BOLLETTINO - BULLETIN

TECNICO • TECHNICAL	●	GRUPPO • GROUP	6
RICAMBI • SPARE PARTS	●	NR • NO	34
INFORMAZIONI • INFORMATION		DATA • DATE	12-05

MODELS: Water pumps PA1040 - PA1050
SUBJECT: Water inlet flange

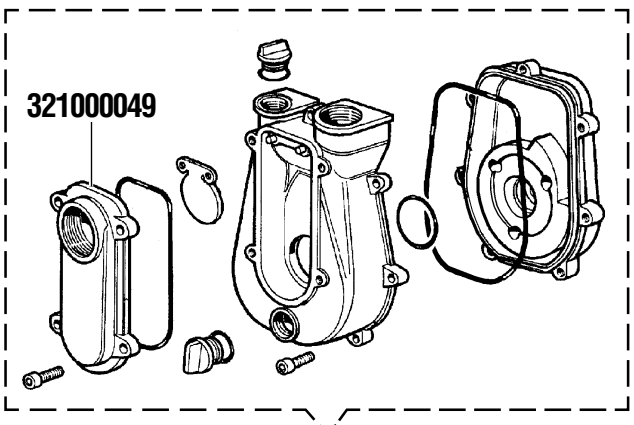
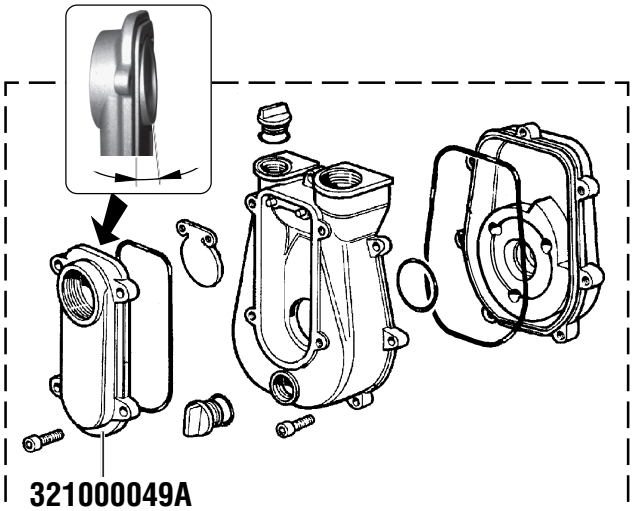
DESCRIPTIONS: Creation of angled surface on inside part of inlet flange to improve closing action of water valve.
INTERCHANGEABILITY: Yes
PARTS AVAILABILITY: Old flange will be supplied until final depletion of stock.
CUT-IN DATE: May 2005

PREMODIFICA - OLD ASSY

KIT 321000056

POSTMODIFICA - NEW ASSY

KIT 321000056A
